変更前				変更後				変更理由
施設名	J棟、第2ウラン貯蔵庫、廃水处理室、廃油保管庫、L棟			施設名	J棟、第2ウラン貯蔵庫、廃水处理室、廃油保管庫、L棟			
項目番号	C-C-01	令和2年12月 1日 施行		項目番号	C-C-01	令和3年 月 日施行		
名称	放射性廃棄物等の管理			名称	放射性廃棄物等の管理			
作成課	廃止措置技術課			作成課	廃止措置技術課			
承認年月日	令和2年11月30日	承認番号	20(環計安)14	承認年月日	令和3年 月 日	承認番号	()	
<p>1. 適用範囲 本基準は、保安規定第I編第40条、第40条の2、第II編第1条、第6条、第24条、第25条、第33条、第34条及び第35条並びに保安規則第75条、第80条、第84条及び第99条並びに安全衛生管理規則第29条に基づき制定し、J棟、第2ウラン貯蔵庫、廃水处理室、廃油保管庫及びL棟の管理区域から発生する廃棄施設へ廃棄する前段階の物であって、これから廃棄しようとするもの（以下「廃棄物の仕掛品」という。）並びに廃棄施設へ廃棄又は処理しようとする廃棄物（以下「放射性廃棄物」という。）の管理について適用する。</p> <p>2. 作業内容 J棟、第2ウラン貯蔵庫、廃水处理室、廃油保管庫及びL棟の管理区域で発生する放射性廃棄物等（廃棄物の仕掛品及び放射性廃棄物）の分類、保管、管理等の作業を行う。</p> <p>3. 主要機器 1) クレーン 2) フォークリフト 3) ドラムポータ</p> <p>4. 遵守事項 4.1 作業上の遵守事項 1) 放射性廃棄物等 (1) 作業前、必要に応じて放射線管理第1課と作業方法等について協議すること。 (2) 放射性廃棄物等の保管場所は、火災報知器、消火器、分電盤、ページング等の操作の妨げになる場所や非常口、安全退避通路等を避けること。 (3) 放射性廃棄物等の保管場所は、放射線障害防止措置として、トラテープ等で区画するとともに、見やすい場所に置場表示をすること。 (4) 放射性廃棄物等について、毎日（休日及び給排気設備停止時は除く）1回の巡視点検により保管状況の確認を行うこと。 (5) 管理区域から放射性廃棄物等を搬出するときは、「A-B-03 項 核燃料物質等の搬入及び搬出の管理」に従うこと。 (6) 防火対策として、放射性廃棄物等を収納する容器が可燃性の場合は、金属製容器又は金属製保管庫に収納すること。</p> 2) 廃棄物の仕掛品 (1) 廃棄物の仕掛品は、カートンボックス、プラスチック容器、ドラム缶等（以下「所定の容器」という。）に収納すること。 (2) 汚染の広がりを防止する措置が必要な廃棄物の仕掛品は、ビニルバッグ、ビニルシート又はビニル袋等により梱包するなどの措置を講じ、所定の容器に収納すること。

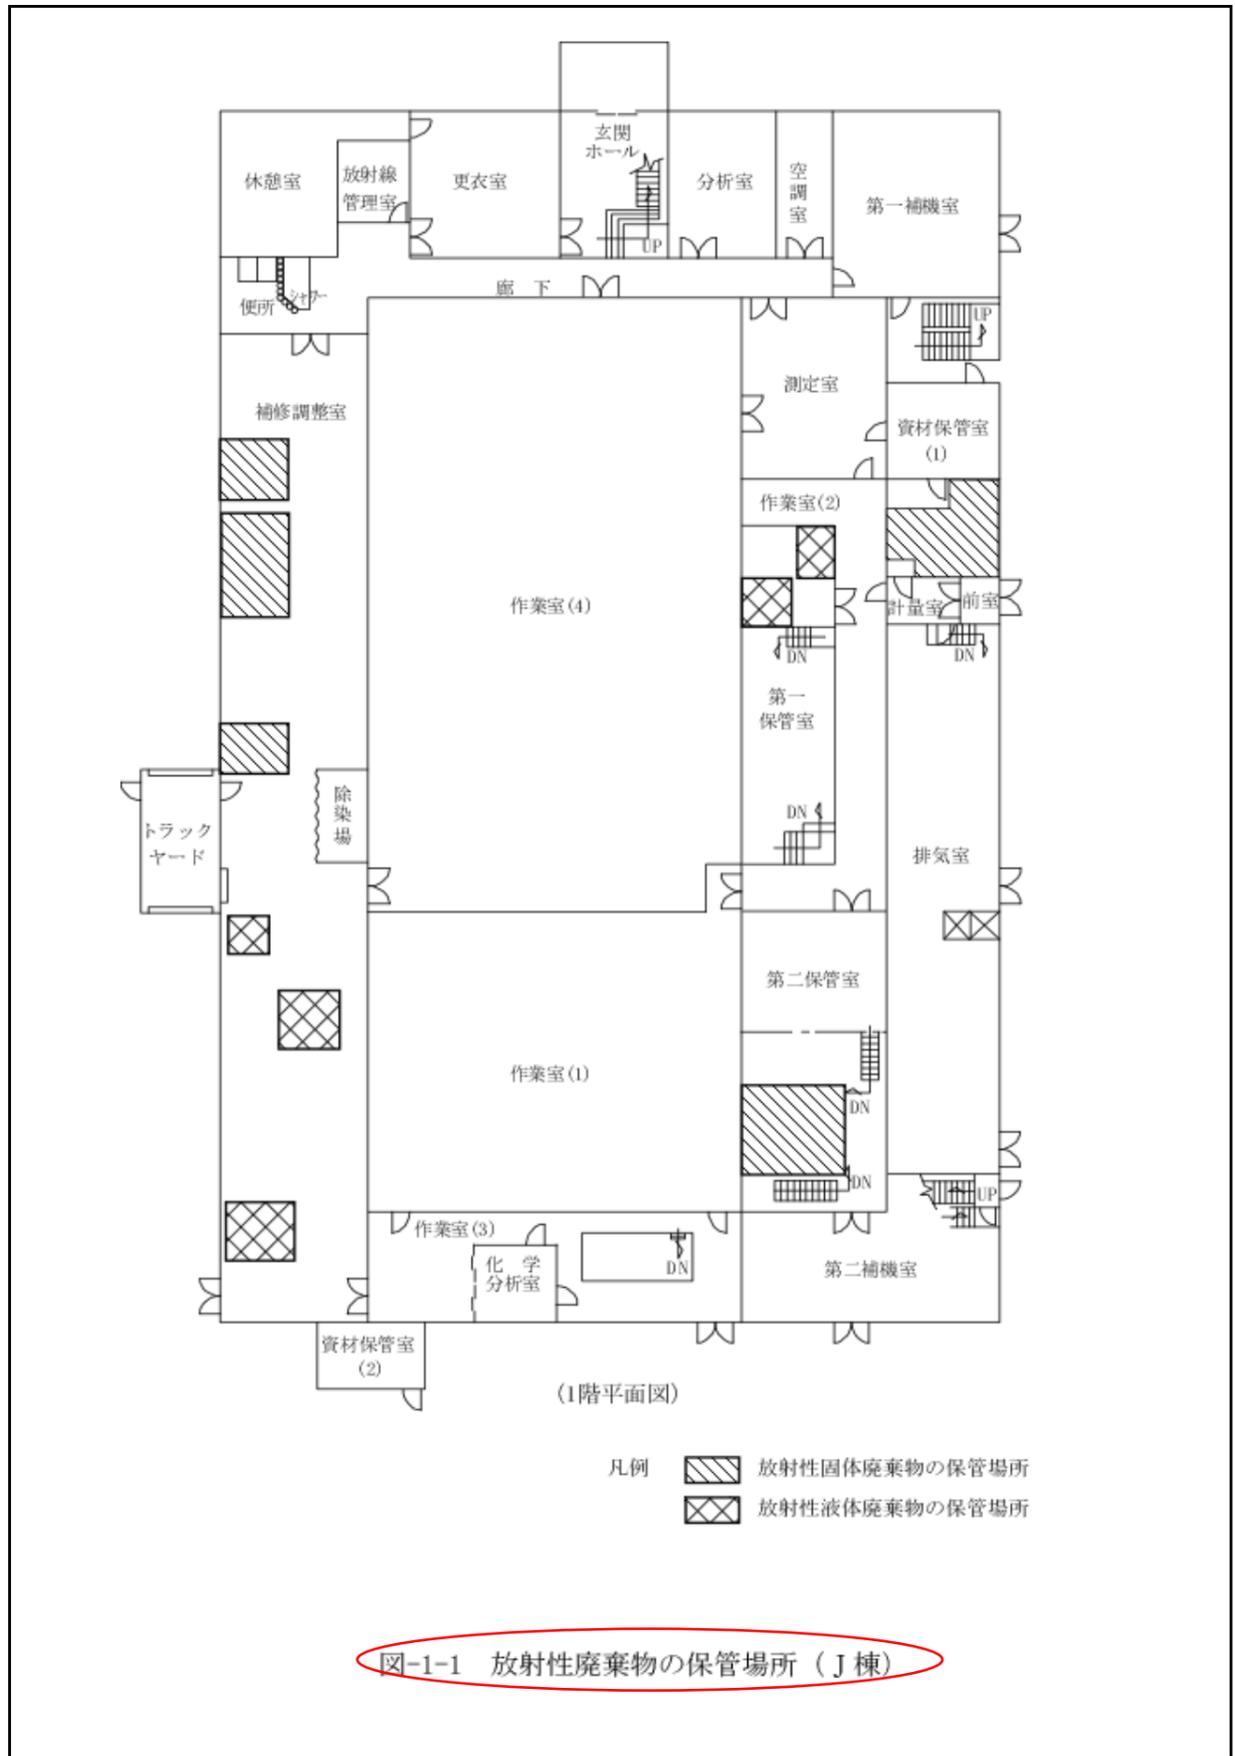
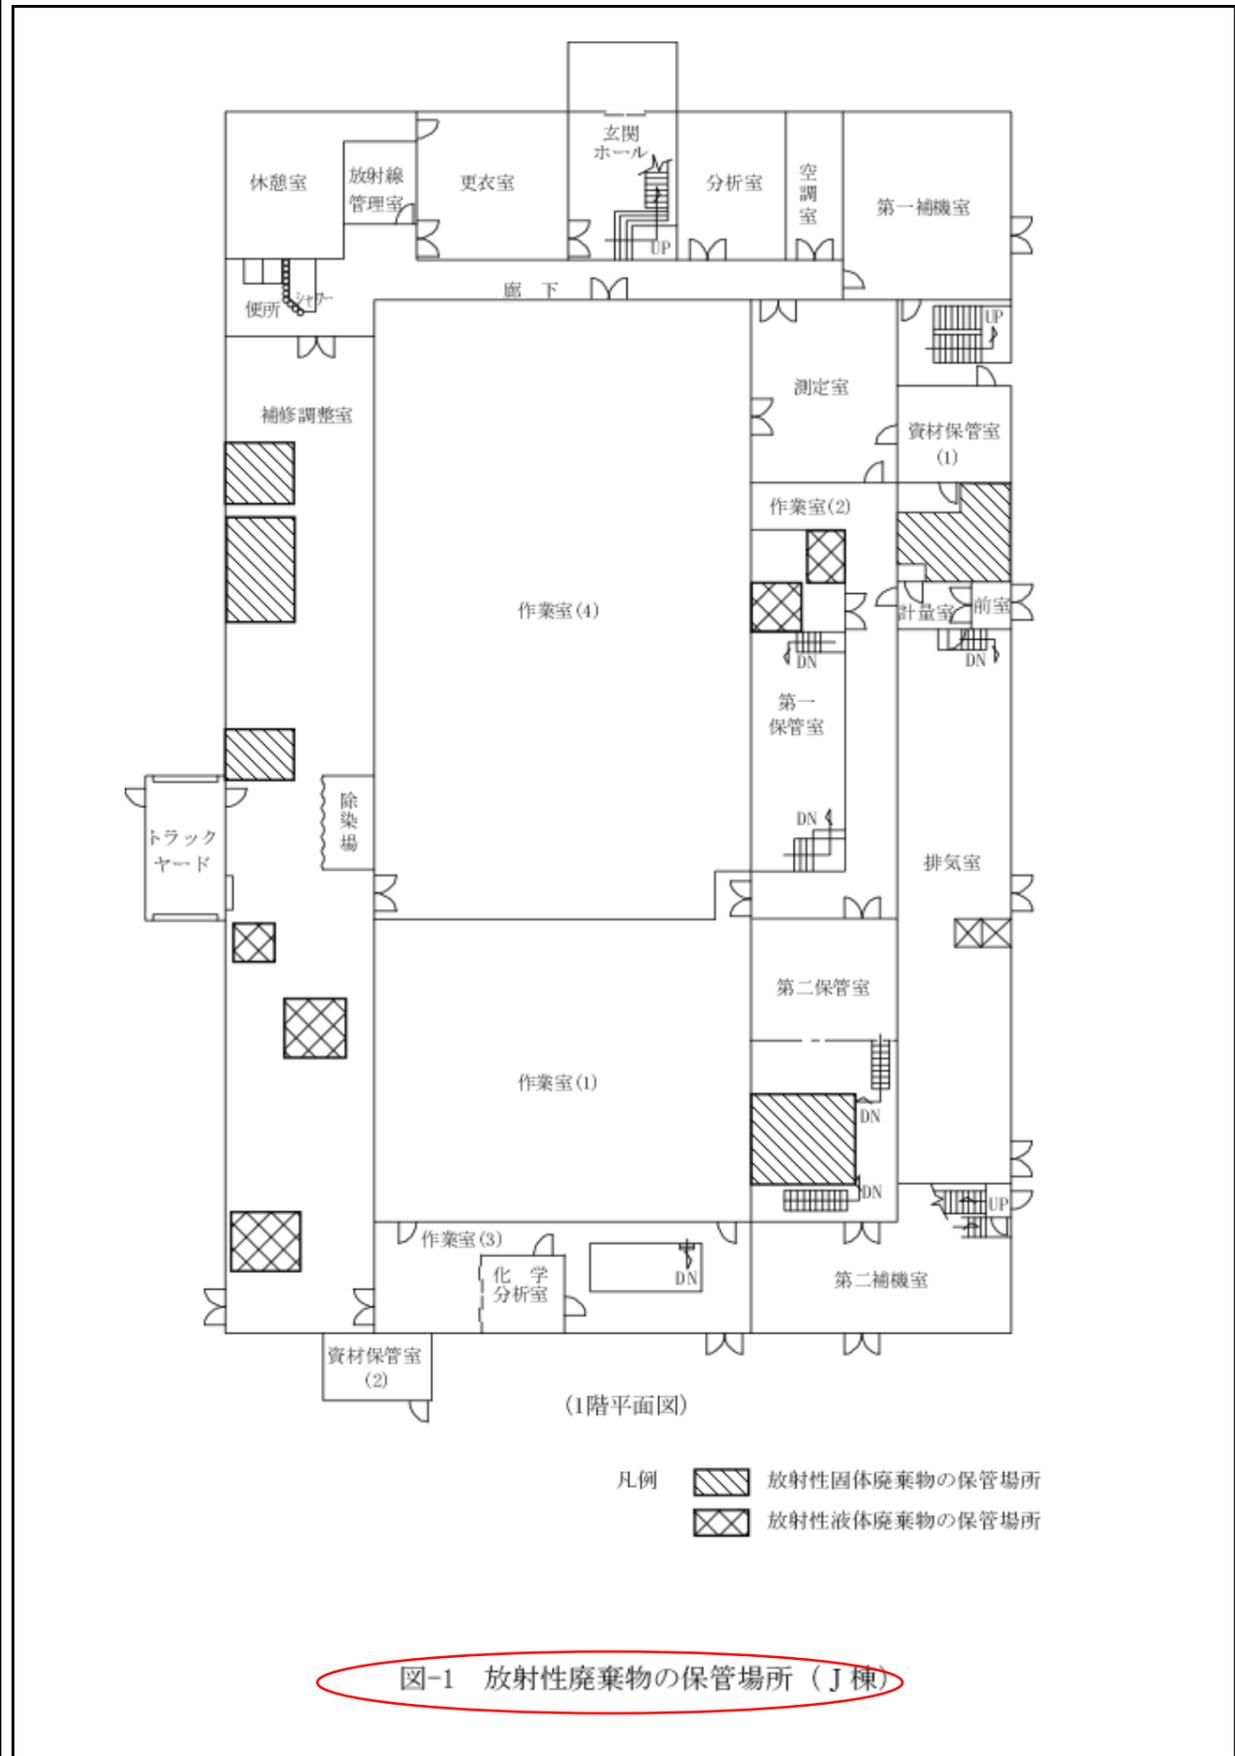
・図番の変更

図-1-2 J棟・第二保管室内の固体廃棄物置場詳細図

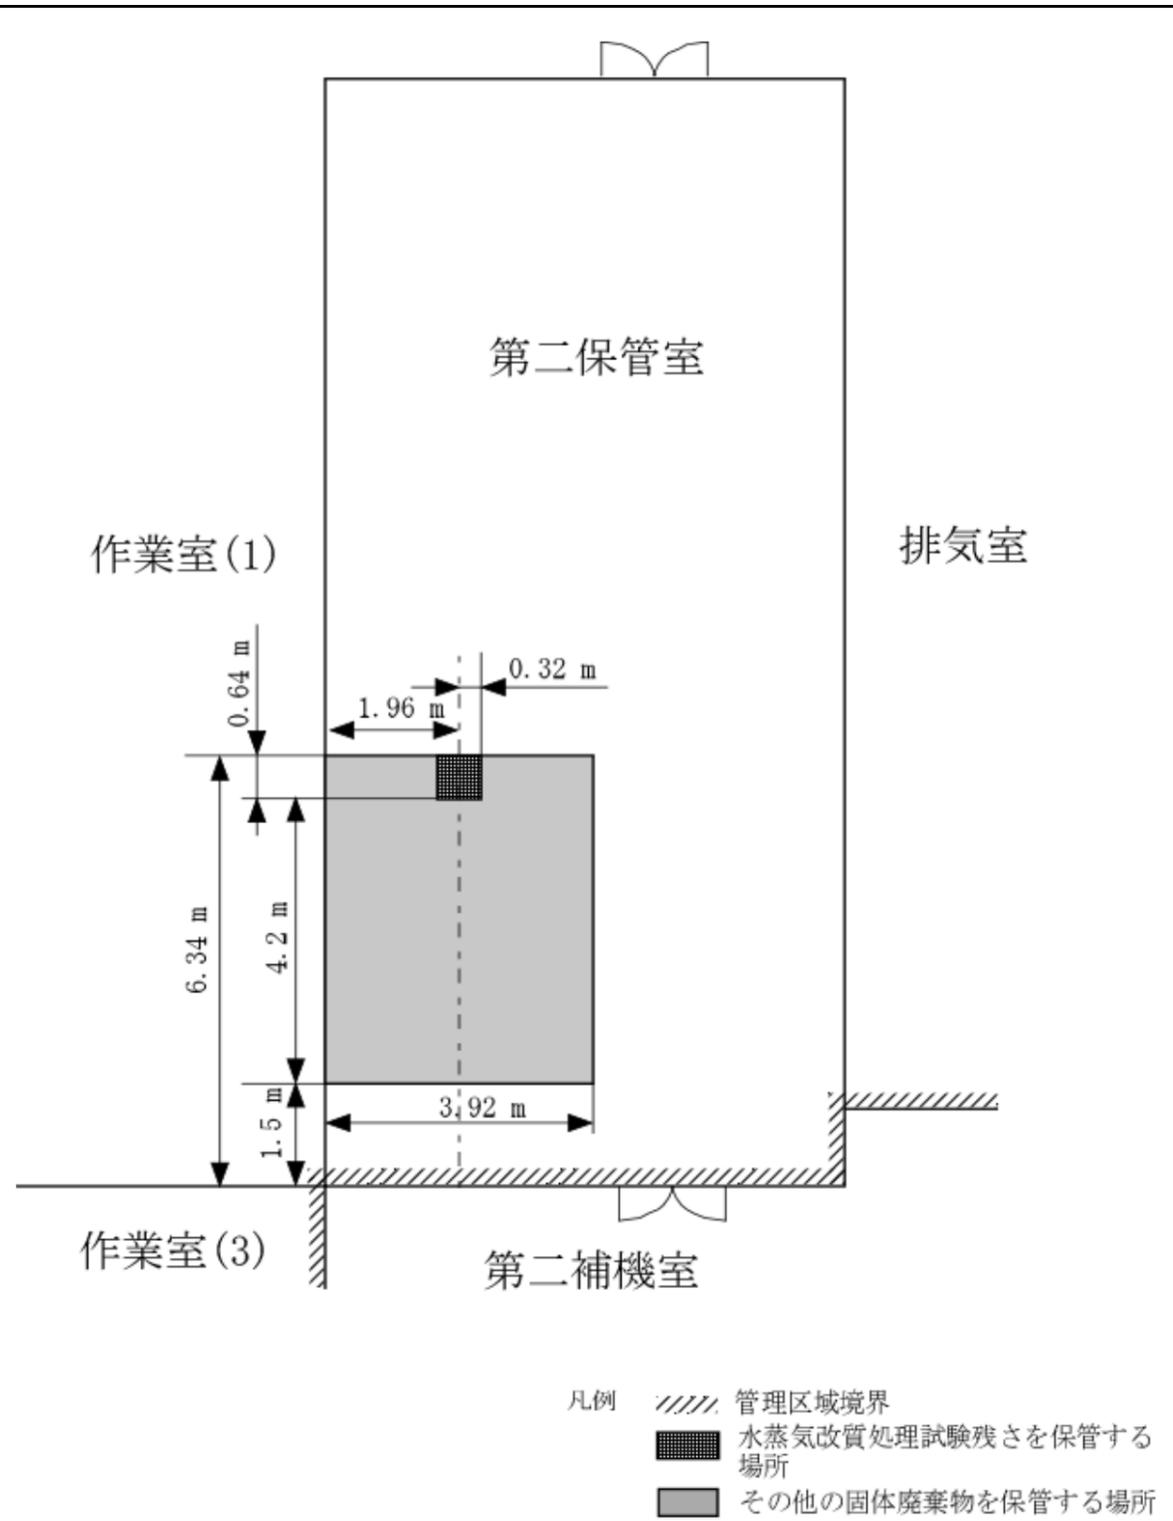
(記載なし)

・水蒸気改質処理試験で発生する残さの保管場所を明確にするため。
